CIRCULAR CON CONSULTA N° 1

Por medio de la presente se notifican las aclaraciones y/o modificaciones correspondientes a la licitación pública para la contratación de la obra: **"NUEVO PAVIMENTO PARA AVENIDA CALASANZ - CIUDAD DE ROSARIO - PROVINCIA DE SANTA FE"**, aprobada por Resolución Ministerial N°266 de fecha 19 de abril de 2018.

ACLARACIONES Y/O MODIFICACIONES CON CONSULTA

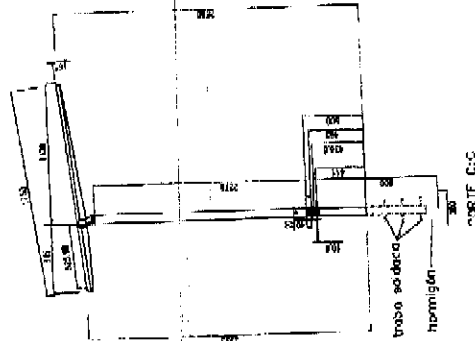
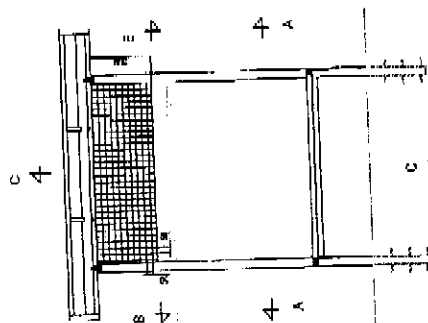
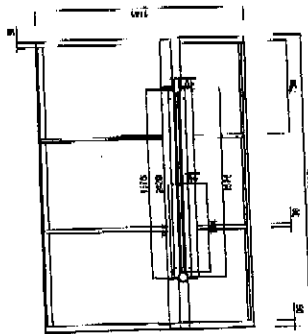
"RUBRO SEÑALIZACIÓN HORIZONTAL Y VERTICAL:

Falta el plano referente al Refugio de TUP Tipo B"

Se adjunta al legajo licitatorio el plano de detalle correspondiente al refugio tipo del transporte urbano de pasajeros tipo "B". **(ANEXO I)**
